NOTAT

OPPDRA�	Mongstad - Energitunnel og oppdrettsanlegg på land - Reguleringsplan (10221829-01)	DOKUMENTKODE	10221829-01-PLAN-NOT-06
EMNE	Endringsnotat – 1. gongs handsaming	TILGJENGELIGHET	Åpen
OPPDRA�SGIVER	Mongstad Eiendomsselskap AS	OPPDRA�SLEDER	Christian Frønsdal
KONTAKTPERSON	Kjell Kallestad Stople	SAKSBEHANDLER	Lennart Falkenberg-Arell
KOPI	Mongstad Eiendomsselskap AS	ANSVARLIG ENHET	Multiconsult ASA

1 Grøn omstilling på Mongstad - endringsnotat – 1. gongs handsaming

Figur 1. Sort stiple strik viser planområdet som vart varsle til oppstart i brev datert 19.01.21. Utviding av planområdet er vist med rød stiple strik.

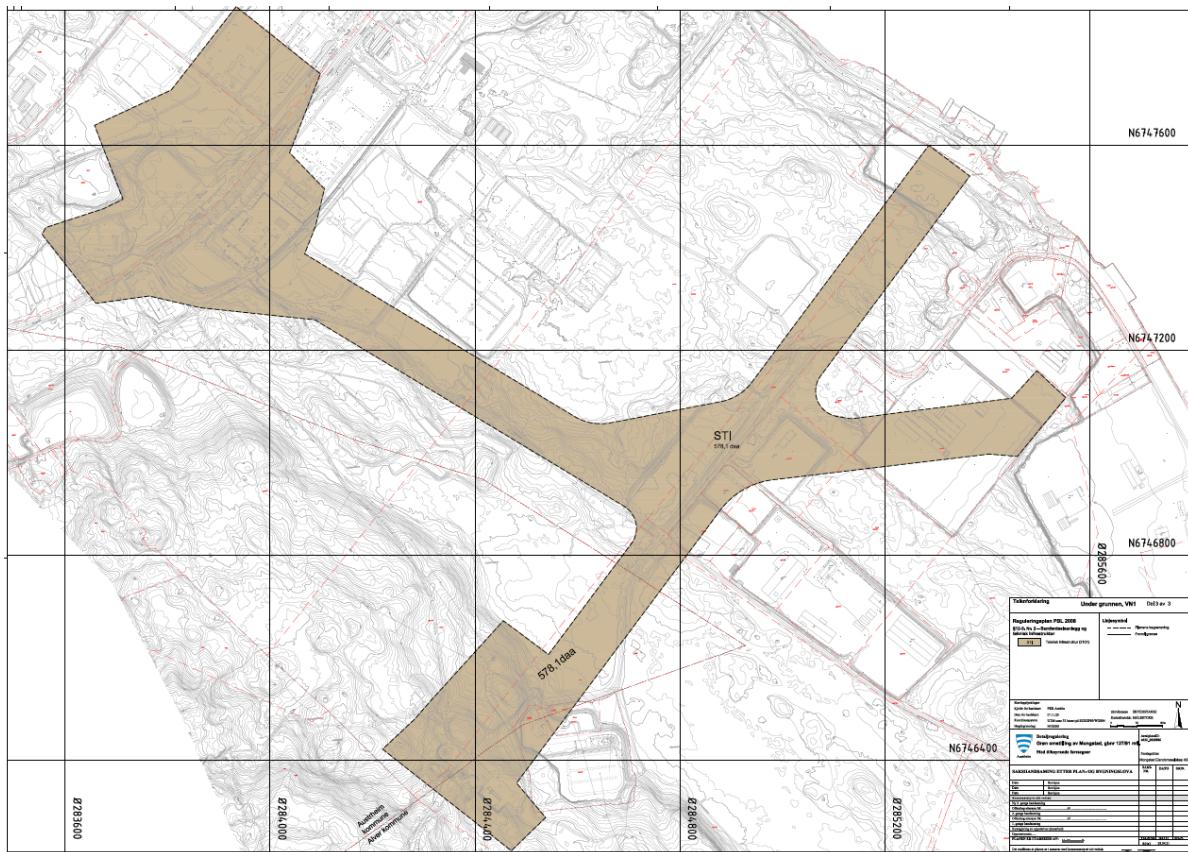
Gjennom dialog med Equinor er det i etterkant av innlevering av planframlegget til kommunen, foretatt ein optimalisering av tunnelinnslag for energitunnel mot raffineriet vest i planområdet. Dette medfører behov for utviding av planområdet i vertikalnivå 1 (under bakken). Det er også behov for utviding av planområdet ved transformatorstasjonen for å kunne ta høgde for oppkopling mot transformator-anlegget utan risiko for negativ påverknad. Dette har medført behov for utviding av planområdet i vertikalnivå 1 (under bakken). Utviding av planområde er avtalt med Alver kommune, kan takast som begrensa varsling til berørte heimelshavere og høyningsinstansar. Begrensa varsling er sendt ut 29.04.21 med høyningsfrist 14.05.21 (vedlagt).

Varslingskartet som sendes på begrensa varsling til berørte naboor og høyringsinstansar ser slik ut:
